敦賀発電所2号炉 震源が敷地に極めて近い場合の地震動評価について (コメント回答)

平成31年4月26日
日本原子力発電株式会社

敦賀発電所2号炉 地震動評価に関する主要な論点及びコメント

○震源が敷地に極めて近い場合の地震動評価に関する主要な論点

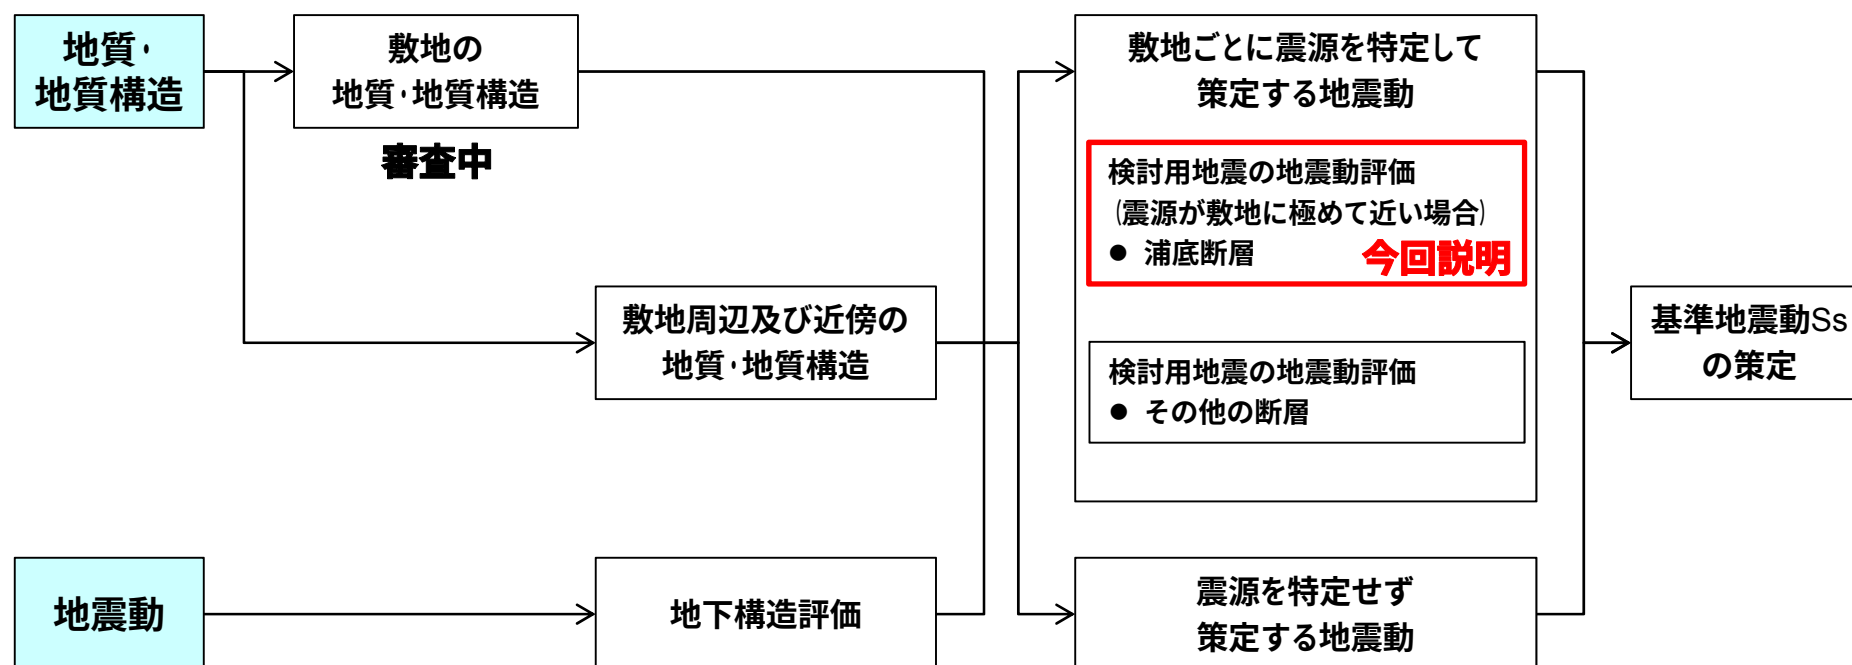
No.	日付	回次	内容	回答概要	該当箇所
7	平成28年 2月4日	第326回 審査会合	地震動評価については、特に、敷地に近い断層の評価にあたって検討した内容を説明すること。	・震源極近傍の地震動の特徴に関する知見を整理して震源モデルの設定法を検討するとともに、その妥当性を2016年熊本地震の観測記録を用いて検証し、<u>震源が敷地に極めて近い場合の地震動評価に適用できることを確認した。</u> ・浦底断層を対象に地震動評価を行い、<u>地表地震断層近傍における地震動の特徴である長周期パルスや永久変位を反映できていることを確認した。</u> ・地震動評価にあたり、不確かさの組合せに加え、<u>原子炉施設にとって重要な短周期帯(0.2秒以下)に対して更に十分な余裕を考慮した。</u>	・本資料

No.	日付	回次	内容	回答概要	該当箇所
1	平成30年 4月27日	第566回 審査会合	2016年熊本地震での検証については周期0.2秒以上で示されている。しかし0.2秒以下の周期帯も原子力施設にとっては重要なため、その周期帯についても再現性を確認すること。	観測記録から基盤波を推定する際、その対象周期帯を周期0.2秒よりも短周期側に拡張し、その上で <u>原子力施設にとって重要な短周期帯も含め、観測記録の再現性を確認した。</u>	・P69～73 ・P219～233
2	平成30年 4月27日	第566回 審査会合	先行サイトの知見は重要であるが、断層長さや断層上端深さ、不確かさの設定に関して先行サイト審査実績が反映されていない。原電が取得した新しいデータや知見があるならそれらを説明すること。	断層長さ、断層上端深さ及び不確かさの設定については、 <u>先行サイト審査実績を反映することとし、申請内容から見直した。</u>	本資料 P74～209

地表波の擬似速度応答スペクトル (KiK-net益城)

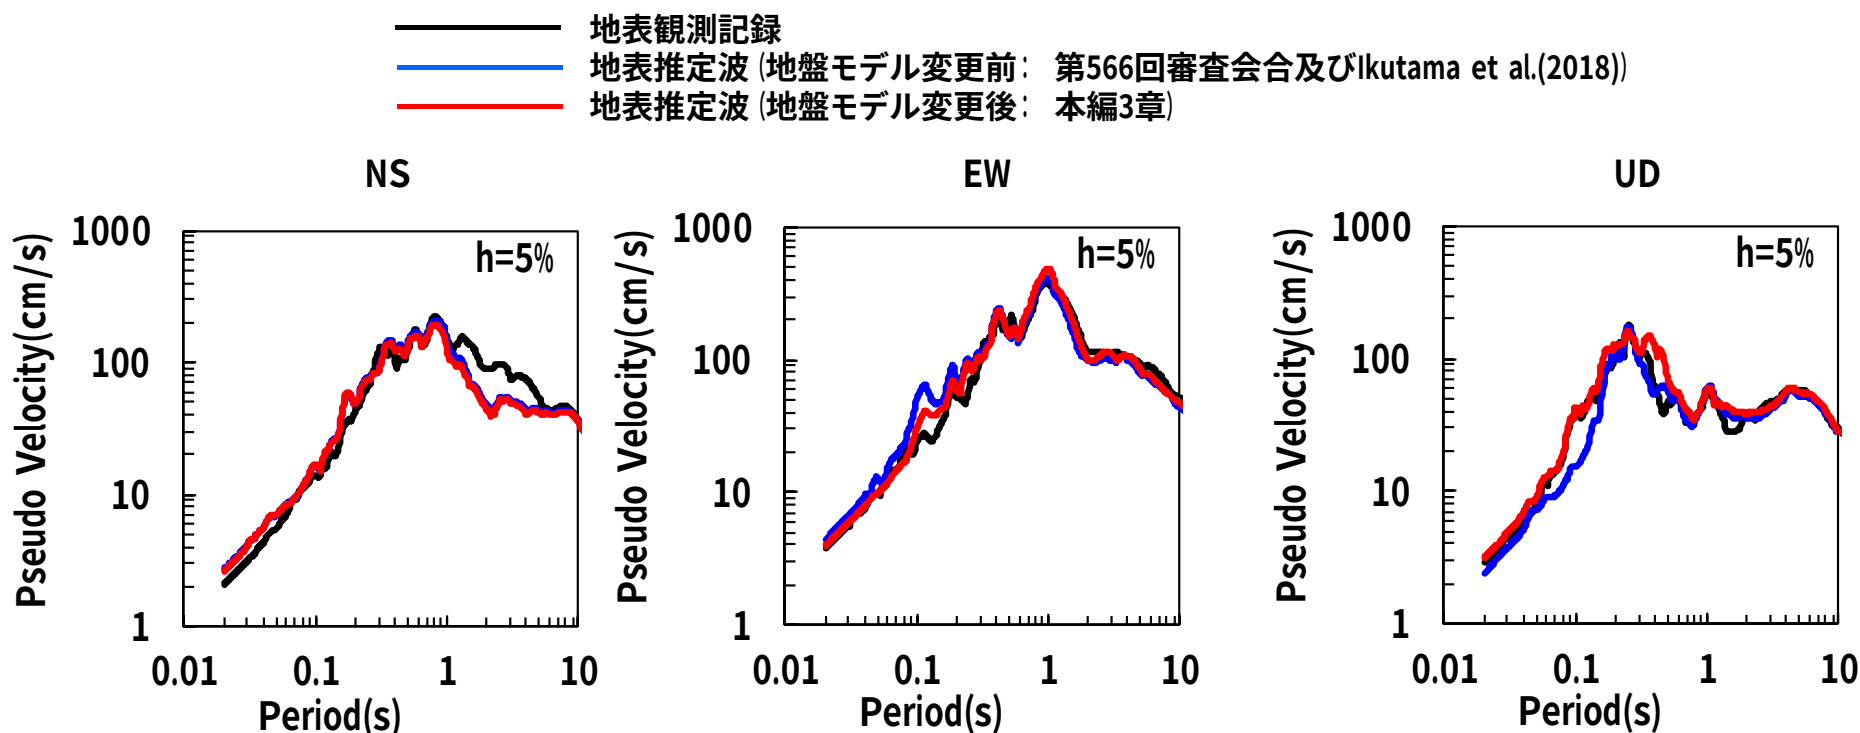
○ KiK-net益城の地中観測記録を用いて、変更前後のそれぞれの同定地盤モデルで推定した地表波と、地表観測記録の比較を示す。

変更後の同定地盤モデルにより推定した地表波は、周期0.02秒までの短周期成分を含め良く再現できていることを確認した。
